REPUBLIQUE FRANCAISE
DEPARTEMENT DE LA VENDEE
COMMUNAUTE D'AGGLOMERATION
« LA ROCHE AGGLOMERATION »

ENQUETE PUBLIQUE

Relative à la demande d'autorisation environnementale par « La Roche sur Yon Agglomération » concernant le projet d'une nouvelle station d'épuration communautaire située sur le territoire de La Roche sur Yon

RAPPORT D'ENQUETE

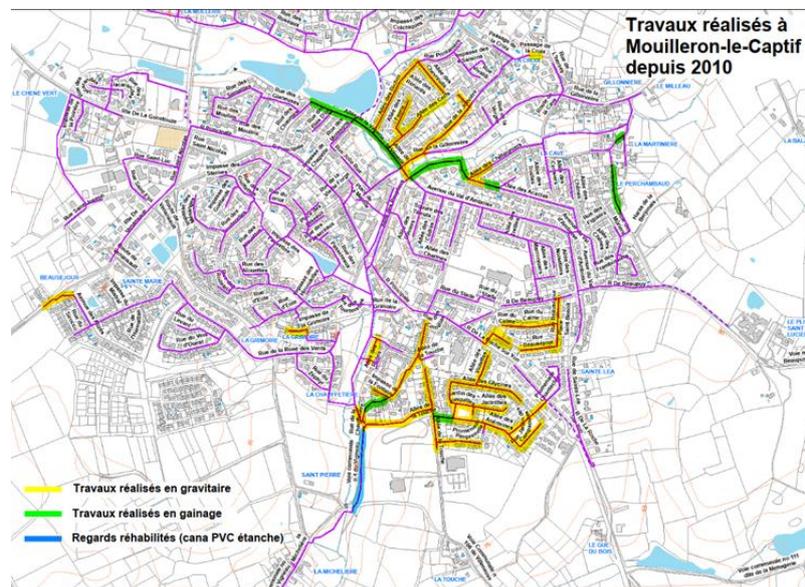
6 En principe, l'Yon ne devrait, en aucun cas, se trouver désormais pollué. Comment la station garantit-elle la qualité des rejets, notamment en période de forte pluie très intense, ou de surcharge ponctuelle ? Le bassin tampon, situé partiellement en zone inondable, a-t-il fait l'objet d'une analyse de vulnérabilité approfondie ? Si une telle pollution devait arriver, comment serait-il possible d'y remédier ?

En ce qui concerne le bassin tampon, il est étanche dans toute sa partie située sous la cote des plus hautes eaux empêchant ainsi tout risque de pollution depuis cet ouvrage. Il est équipé d'un trop-plein qui a vocation à évacuer les eaux excédentaires en cas de situation exceptionnelle (débit admis supérieur au dimensionnement sécuritaire retenu, arrêt prolongé du pompage non suppléé par le groupe électrogène pourtant prévu à cet effet, ...).

Enfin, tous les équipements et ouvrages objet du présent dossier ont fait l'objet dans le cadre des études menées par le titulaire du marché d'une Analyse des Modes de Défaillances, de leurs Effets et de leur Criticité (AMDEC), ayant permis de s'assurer que la conception prévue permet bien de faire face à toute éventualité pouvant générer des déversements d'eaux brutes au milieu naturel (dans les limites exposées ci-dessus).
